改善箇所説明図

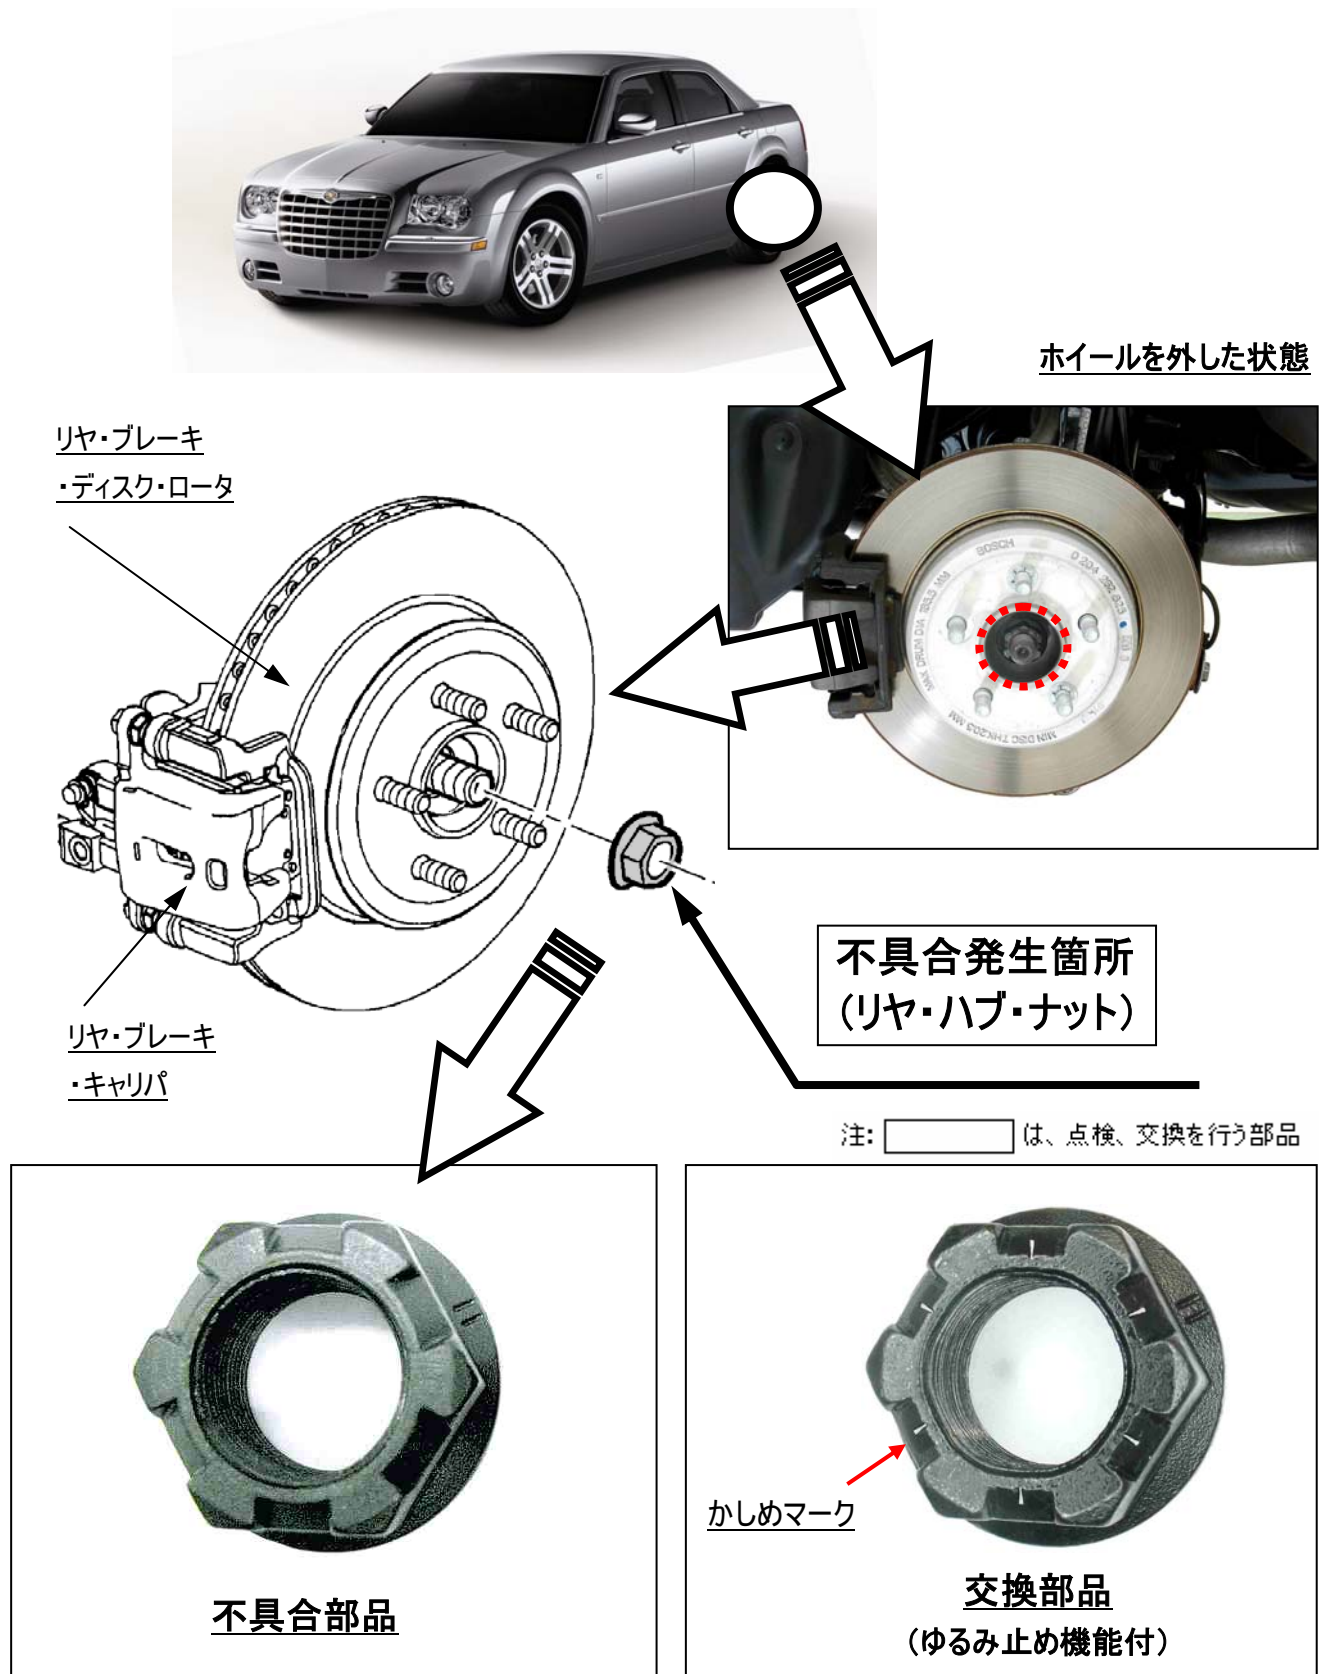
不具合発生箇所

リヤ・ドライブ・シャフトをホイール・ハブに固定するリヤ・ハブ・ナットにおいて、誤品を組み付けたものがある。そのため、そのまま使用を続けると、当該ナットが緩み異音が発生し、最悪の場合、リヤ・ドライブ・シャフトが破損して走行不能になるおそれがある。

改善の内容

全車両、リヤ・ハブ・ナットを点検し、対象となるものは良品に交換する。

識別 : 左リヤ・ショック・アブソーバの上部後側の固定ボルトへ黄色ペン塗布。
